GOBERNACION DE ANTIOQUIA REPUBLICA DE COLOMBIA	**INFORME ASESORÍA O ASISTENCIA TÉCNICA**	Código: FO-M4-P3-018
		Versión: 04
		Fecha de aprobación: 06/05/2019

Organismo	Secretaria de Inclusión Social y Familia			
Dependencia	Gerencia de Infancia, Adolescencia y Juventud			
Nombre responsable de la asesoría y/o asistencia técnica	Erika Tatiana Restrepo Posada	**Cargo**	Profesional de la Gerencia de Infancia, Adolescencia y Juventud	**Contrato No. 4600011747**
Línea Plan de Desarrollo /Programa: Unidos por la primera infancia	**Línea 1 Nuestra Gente**	**Objetivo del programa**	Fortalecer las potencialidades y el goce efectivo de derechos de las personas desde la gestación y hasta los primeros seis años de vida, en condiciones de dignidad y afecto, a través de la generación de estrategias que propicien su desarrollo integral temprano.	**Proyecto:** Unidos por la primera infancia
Indicador de producto	Municipios y/o Distritos asistidos técnicamente para el fortalecimiento de la atención integral a la primera infancia			
Acciones para la Intervención con Asesoría o Asistencia Técnica	Asistencia técnica en los componentes y modalidades de atención integral a la primera infancia.

Subregi

Imagen 8: Humedad en zona almacenamiento de alimentos

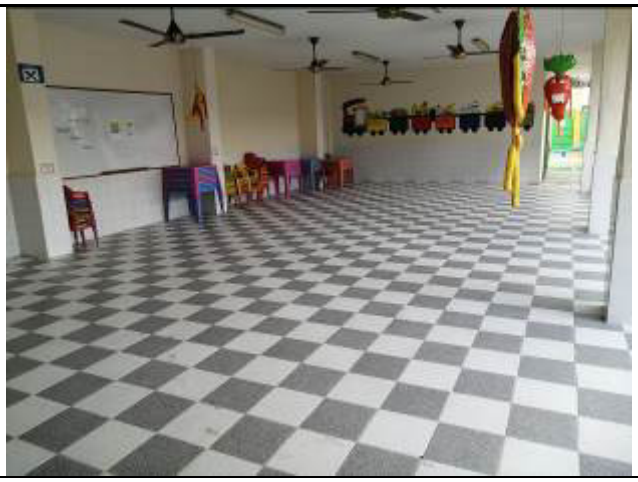
- En la zona de entrega de alimentos se debe instalar una barrera que impida el ingreso de vectores externos y que se encuentre separado del mesón aproximadamente 30 cm, que solo permita el ingreso y salida de la bandeja de alimentos, esta barrera puede ser fabricada con malla tipo angeo y elementos que le den firmeza a la estructura de soporte.
- Las puertas de la cocina no deben permitir el ingreso de vectores externos, por lo tanto, es necesario instalar un sello tipo neopreno contra el piso, muros y paneles aledaños.
- Se observan varios vanos que no cuentan con malla tipo angeo que impida el ingreso de vectores externos, por lo tanto, es necesario realizar la instalación de dicho elemento.
- Se observó presencia de humead en la zona de almacenamiento de alimentos, situación que debe ser resuelta en el menor tiempo posible para evitar el deterioro y contaminación de los alimentos.

- Es necesario instalar malla tipo angeo en el vano de la cocina donde se realizará la entrega de alimentos, dejando solo un espacio de 0.30 cm de altura para el paso de los platos.

- Aplicación de sello de protección (sellador elástico, cinta, empaque, silicona, sikaflex, etc), para generar hermeticidad en la junta entre los vanos de mampostería y los marcos metálicos de puertas y ventanas, para mitigar así el ingreso de material particulado, agua lluvia, insectos, formación y propagación de hongos en la cocina.
